BULLETIN TECHNIQUE 2014 n°09

208 R2

22 octobre 2014

TECHNICAL BULLETIN 2014 n°09

5. Rappel : contrôle colonne de direction

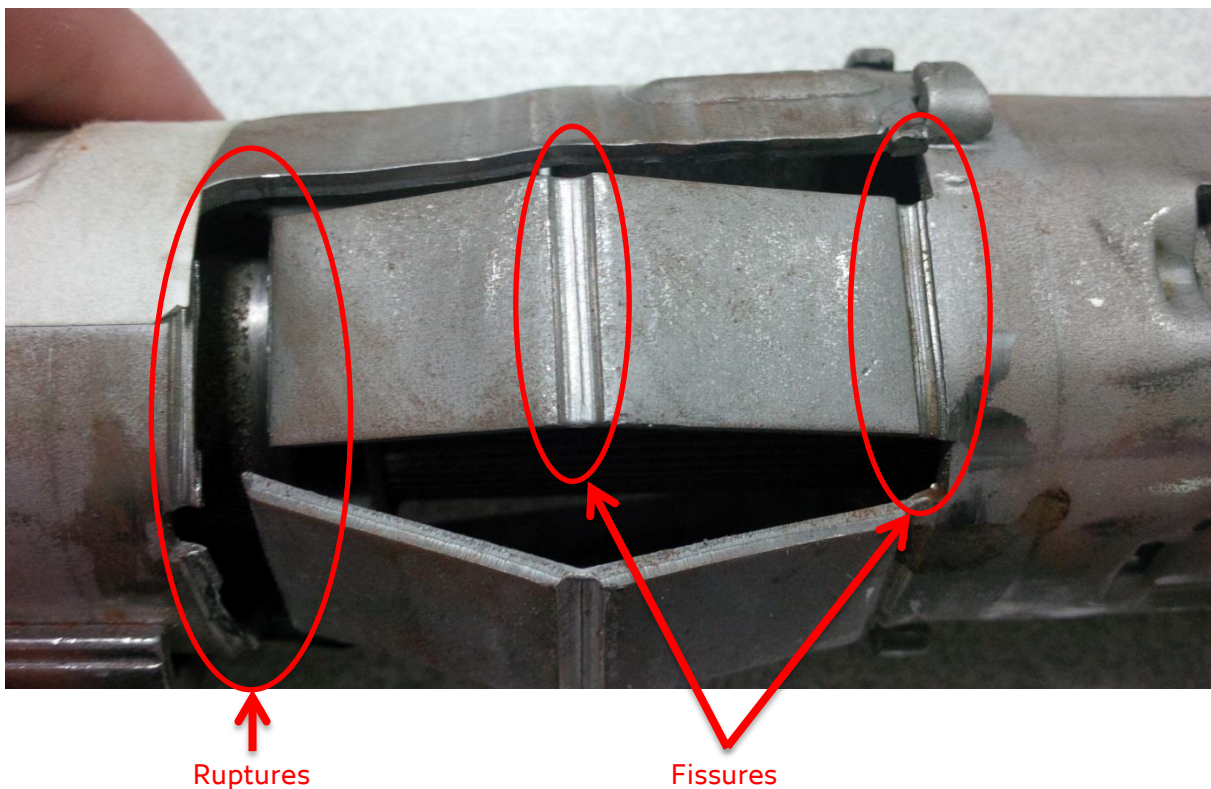
Le fourreau de colonne de direction (référence 1E4520176D), comporte un système d'absorption de chocs.

Nous vous rappelons qu'il est indispensable de contrôler régulièrement l'état de la colonne de direction, et plus particulièrement des pièces d'absorption représentées ci-dessous. Il est nécessaire de remplacer la colonne de direction si l'une de ces pièces est endommagée.

5. Reminder: steering column checking

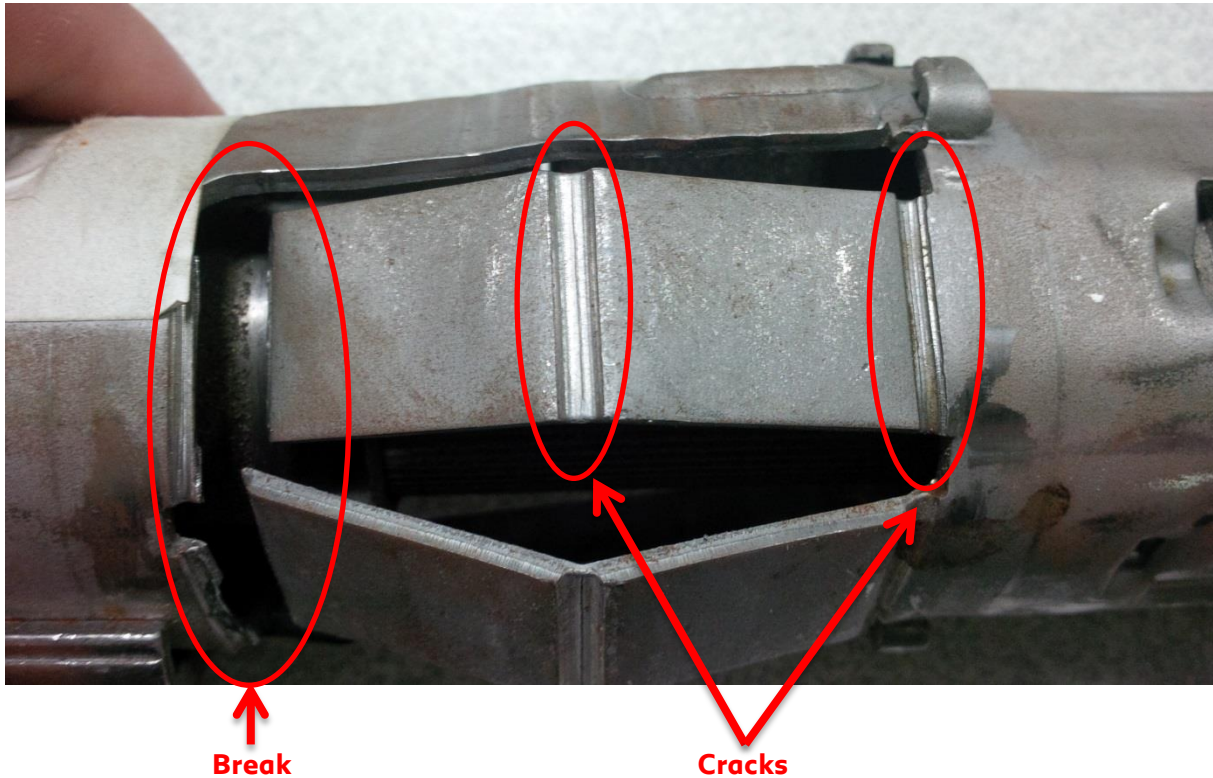
The steering column (part number 1E4520176D), includes a shock absorption system.

We remind you it is essential to regularly check the column and its absorption system in order to be sure it is not damaged (cracks).

The steering column has to be replaced if one of these parts is damaged.
